Resultaat van de internetconsultatie  
*Ontwerp aansluitroutes Lelystad Airport*  
Ministerie van Infrastructuur en Waterstaat

*Openbare internetconsultatie van 5 oktober tot en met 2 november 2017*

Figuur 7: Aansluitroute OUT-02/OUT-07

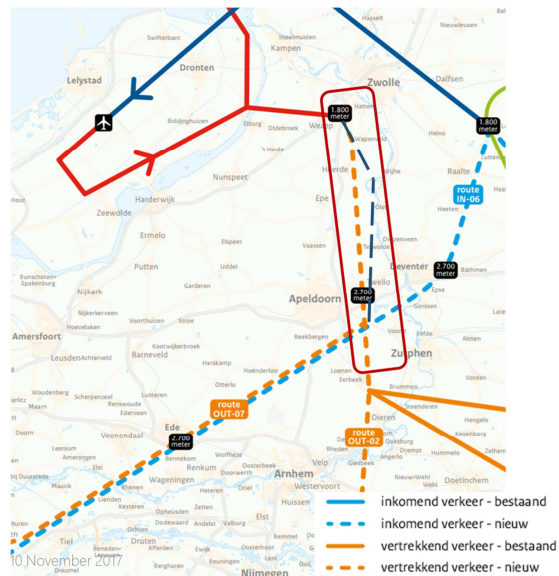
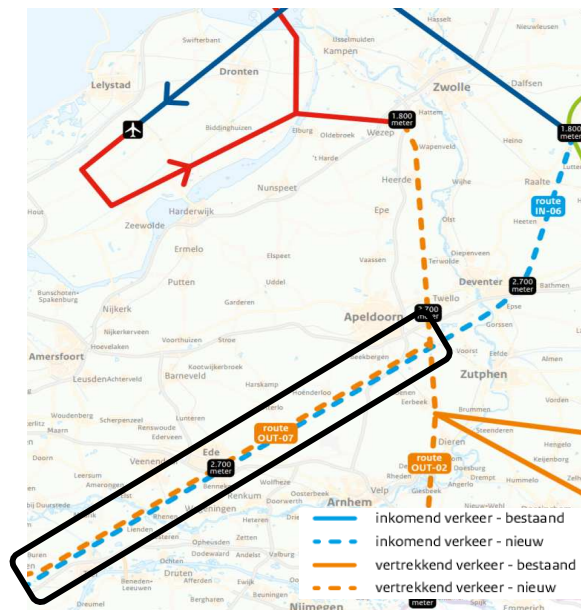
Ter hoogte van Wezep bevindt zich het eindpunt van de vaste vertrekroute van de B+ routeset en start de ontwerp aansluitroute richting het zuiden en verder. Voorbij dit punt, met een minimale vlieghoogte van 1.800 meter, zal verder geklommen worden tot minimaal 2.700 meter ter hoogte van Apeldoorn. Vlak na Apeldoorn vindt er een

splitsing plaats tussen de routes OUT-02 richting het zuidoosten en OUT-07 richting het zuidwesten. Vanuit de ontvangen verbeter suggesties wordt voorgesteld om de locatie van het eindpunt van de vaste vertrekroute nabij Wezep te verplaatsen in oostelijke richting (dat wil zeggen ten oosten van Heerde) alsmede de locatie van doorklimmen richting Apeldoorn. Aansluitend op dit voorstel zijn er ook voorstellen ingediend die ingaan op de mogelijkheid om over de IJssel of de Rijksweg A50 te vliegen. In het definitieve ontwerp worden de vliegpaden met meer precisie vastgesteld, waarbij mogelijk in beperkte mate ruimte is om deze route oostelijk van Heerde te leggen.

1. "Veel inwoners van Heerde zijn bezorgd over de geplande aansluitroutes van Lelystad Airport. Wij hebben te maken met de geplande vertrekroute in zuidelijke richting. Kijkend naar de kaart met daarop de geplande route merken wij op, dat deze vrijwel over de kern van Heerde komt en het lijkt mogelijk de geplande route iets meer oostelijk te laten lopen, waar ook geen woonkernen liggen (ook op het vervolg van de vertrekroute) en veel minder mensen wonen. Woonkernen worden nog steeds vermeden en tegelijkertijd wordt de geluidsoverlast in de woonkern Heerde meer beperkt ten opzichte van de route die nu is opgenomen in het ontwerp."

2. "Het opstijgen niet boven Wezep en de Veluwe maar boven het IJsselmeer en in een bocht dan pas naar het zuiden."
3. "Betreft out-2: Laat de route vanaf Hattemerbroek direct naar Bathmen lopen en dan weer aansluiten op vertrekroute richting zuidwest. Hierdoor wordt Teuge gespaard."

4. "Wat meer mensen zich in de gemeente Heerde afvragen, is of de route niet iets meer om Wezep heen verlegd kan worden, waardoor de route ook iets oostelijker naar beneden wordt geleid (tussen Heerde en Veessen in, waar praktisch géén mensen wonen!). Ook Oene wordt hiermee iets ontlast. Juist omdat de vliegtuigen vanaf Wezep gaan stijgen, hebben deze plaatsen nóg eens extra geluidsoverlast (en fijnstof) en de route kan met een beetje goede wil gemakkelijk iets oostelijker geleid worden."

5. "Mijn suggestie is die afsplitsing ruim ten noorden van Eerbeek te doen."
6. "Alternatief, route rondom Zwolle over Salland. Ook genoeg mogelijkheden om niet over woonkernen te vliegen."

Figuur 8: Aansluitroute IN-06/OUT-07

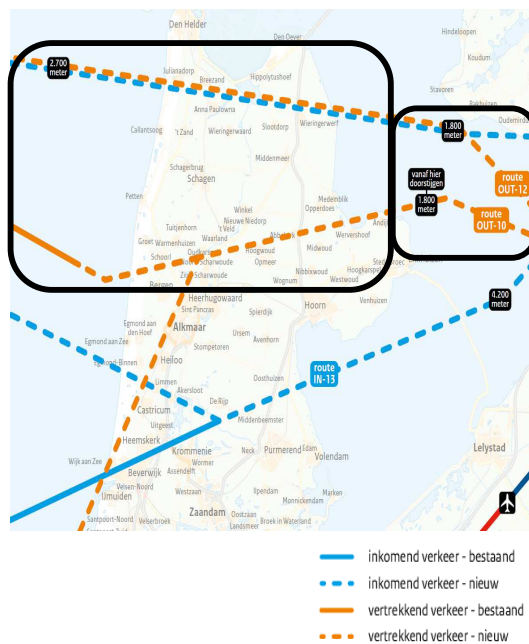
Voor de routes IN-06/OUT-07 zijn meerdere wijzigingsvoorstellen aangedragen. De meest voorkomende voorstellen zijn de mogelijkheid tot het vermijden van kruisend verkeer en de keuze voor de nieuwe ligging ten opzichte van de eerder gepresenteerde routes, waaronder de OUT-07 ten noorden van Apeldoorn. Het voorstel luidt dan ook om kruisend verkeer van IN-06/OUT-07 te vermijden, door een van beide te verleggen.

1. “Kan deze route worden aangepast om te voorkomen dat de route boven gemeente Ede loopt? Zijn andere routes onderzocht? Zo ja welke? Zo nee: kan dit alsnog gebeuren, om te voorkomen dat ze over gemeente Ede lopen?”

2. “Welke afwegingen zijn gemaakt om de route precies over deze kernen te laten lopen?”
3. “In september 2017 is Ede verrast met de tweede route die boven Ede is gepland. Niet alleen de stijgende, ook de dalende vliegtuigen vliegen dan boven Ede. Er was blijkbaar elders sprake van een beperkende situatie, waardoor de aanvliegroute verlegd moet worden. Zijn hier alternatieve keuzes onderzocht en gemaakt? Zo ja welke en zo nee, waarom niet?”

4. “Kunnen de routes hoger dan de nu aangegeven hoogtes (2300-3000m) worden gepland? Als dit niet zo is, waarom niet?”
5. “Is het mogelijk te voorkomen dat er kruisend luchtverkeer is boven gemeente Ede?”

6. “Waarom moeten ineens een aanvlieg- uitvliegroute (over Apeldoorn, Hoenderloo, Park De Hoge Veluwe) Otterlo en Ede) worden samengevoegd? Graag haar gemotiveerde reactie. Als zij erkent dat dat geen goede keuze is geweest, wat gaat zij daaraan dan doen? Als zij dat niet erkent, waarom dan, volledig onderbouwd.”

7. “Recent heeft u de route verlegd van ten noorden van Apeldoorn naar ten zuiden van Apeldoorn. Ook heeft u van deze route een aan- én afvliegroute gemaakt. Daardoor wordt de "belasting op de grond" verdubbeld en moet er ook juist in lager kunnen worden gevlogen. Als de route iets zuidelijker wordt gelegd door pas ten zuiden van Eerbeek naar het westen af te buigen ontziet dat bewoond gebied en ontziet dat bovendien de clusters van recreatiebedrijven in Beekbergen en Hoenderloo.”
